Taludes Entrando na área de segurança da APP

Descrição

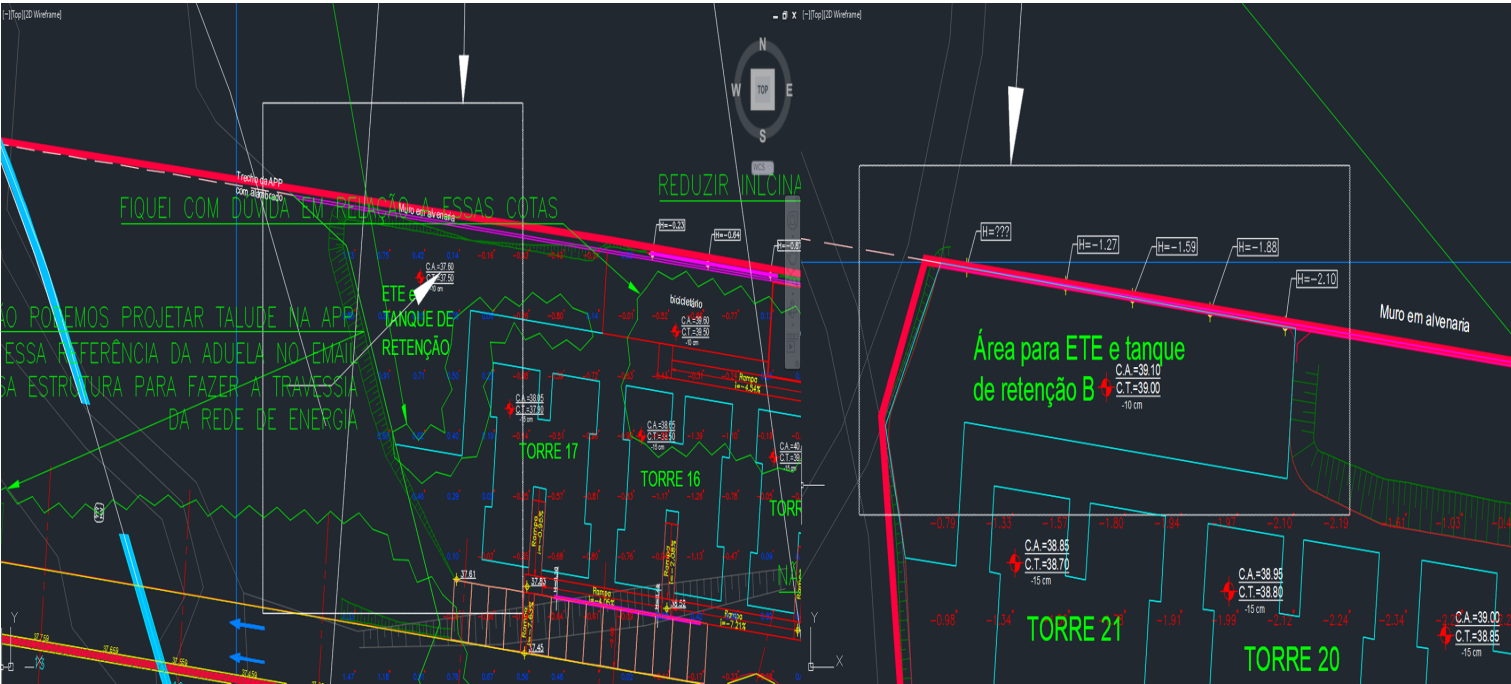
O talude está entrando na área de segurança definida pela construtora pra não invadir a app, vamos ter q diminuir esses platôs ou o talude, se quisermos manter essa distância.

Ações	Descrição	Data Ação	Novo Vencimento	Responsável	Realizado por
	O mesmo princípio para o castelo indicado e talude das torres indicadas.	2021-09-29T15:46:37+00:00		coordenacao@chaconengenharia.com	coordenacao@chaconengenharia.com
	O mesmo princípio para o platô e tanque de retenção.	2021-09-29T15:44:38+00:00		coordenacao@chaconengenharia.com	coordenacao@chaconengenharia.com
	Resposta Morar: Rebaixar cota do platô de serviço e implantar escada para acesso.	2021-09-29T15:41:15+00:00		coordenacao@chaconengenharia.com	coordenacao@chaconengenharia.com
	sem comentários	2021-09-29T15:40:27+00:00		coordenacao@chaconengenharia.com	coordenacao@chaconengenharia.com
